2011年6月16日

株式会社七星科学研究所  
営業部

## NR-20 カップリングナット形状変更のお知らせ

### 変更内容 (下図参照のこと)

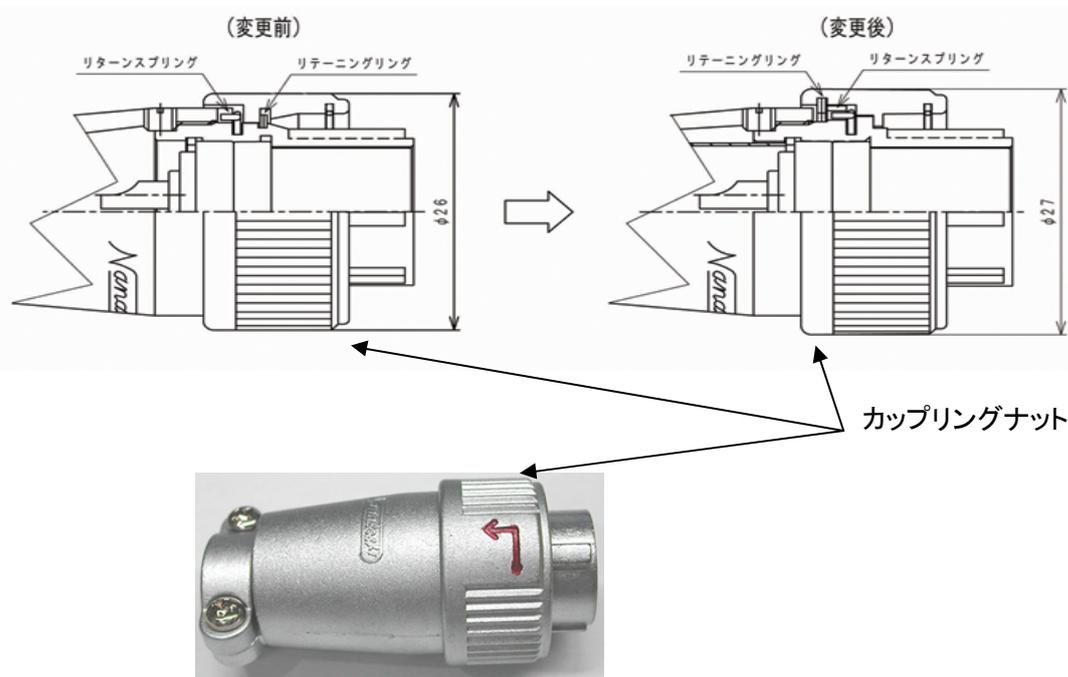
プラグ側ロック機構の内部構造変更とそれに伴うカップリングナット外径変更。

本変更に伴う電気的性能及び品名(型番)の変更はなく、従来製品との互換性を有します。

変更理由 : リサイクル性向上のため、解体し易い構造とする。
